Roma, 18 Dicembre 1961

Condensatori per relè neu-
tri ritardati.-

C I R C O L A R E Nº .683 .

*Strizzo delle dimensioni di ingombro del condensatore
di riferimento, alla dissecitazione, dei relè di segnalamento*

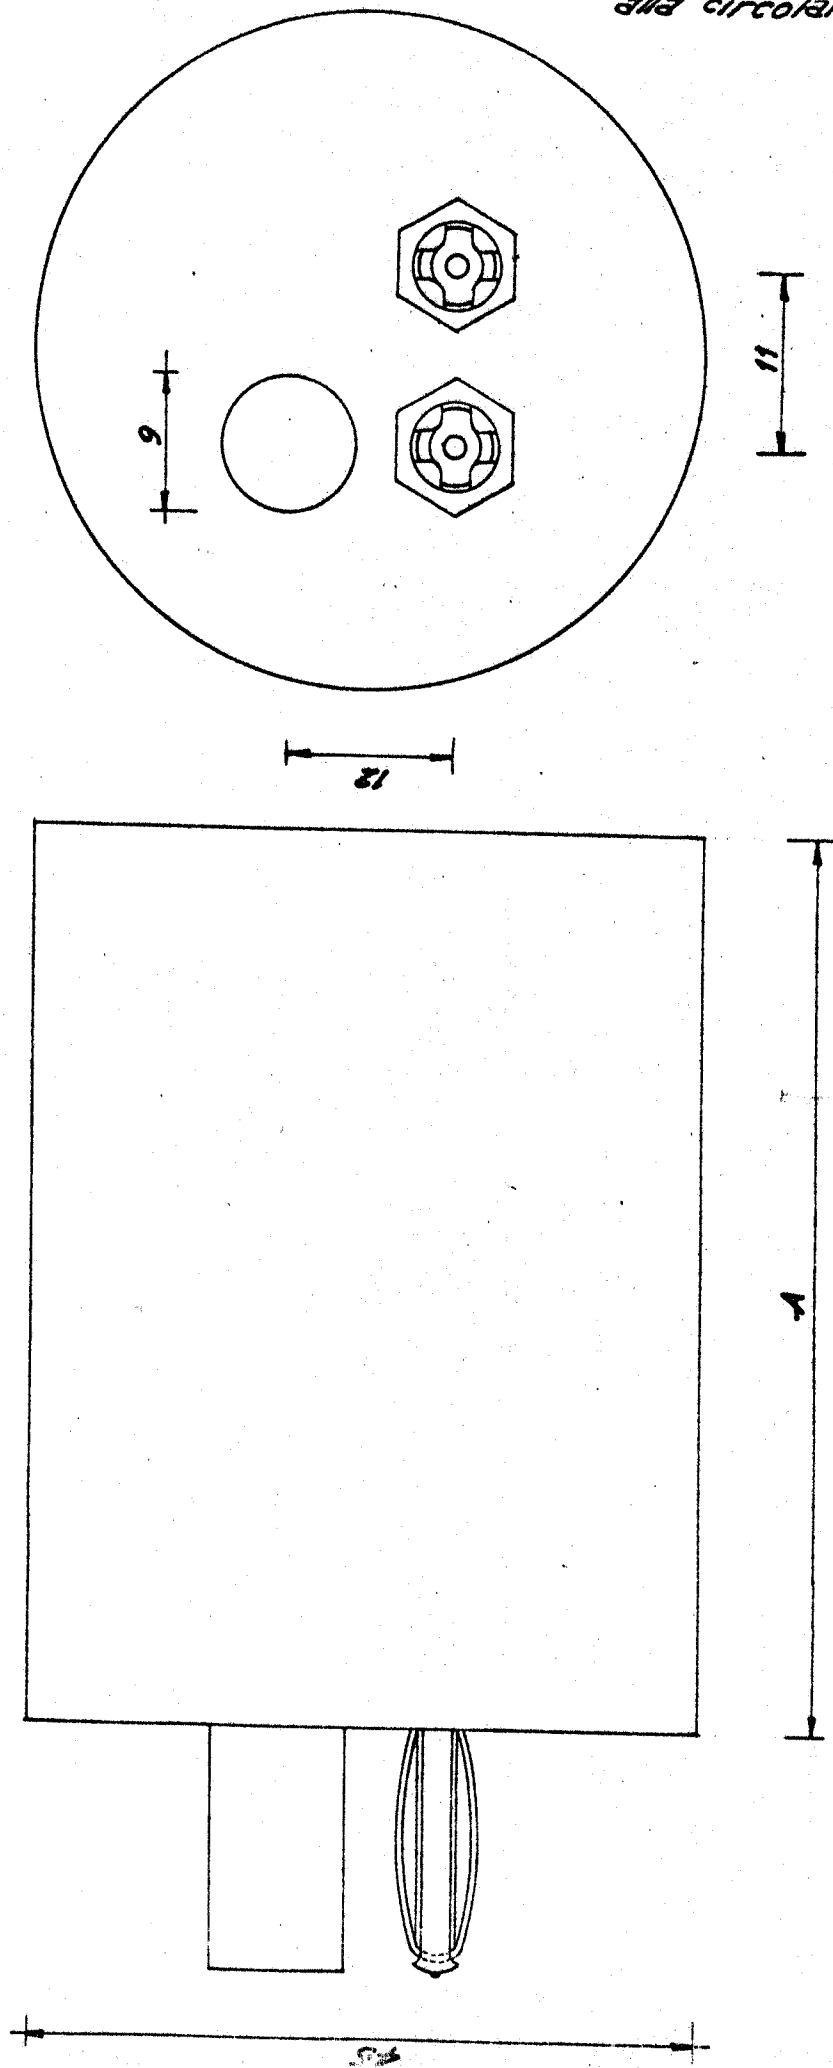
I condensatori da utilizzare dovranno essere del tipo E.P. 51 H della Ditta I C A R di Milano, ad elettrolito stabilizzato serie professionale, per tensione di lavoro di 60 Volt corrente continua, con tolleranza sul valore della capacità compresa fra - 10 e + 20%, aventi le dimensioni indicate nello schizzo dell'allegato 1 in relazione al valore della capacità che può essere di 50, 250, 500, 1000, 2000 e 2500 microfarad .

A = 54 mm nei condensatori da 50, 250, 500, 1000 μ F
A = 79 mm " " " 2000, 2500 μ F
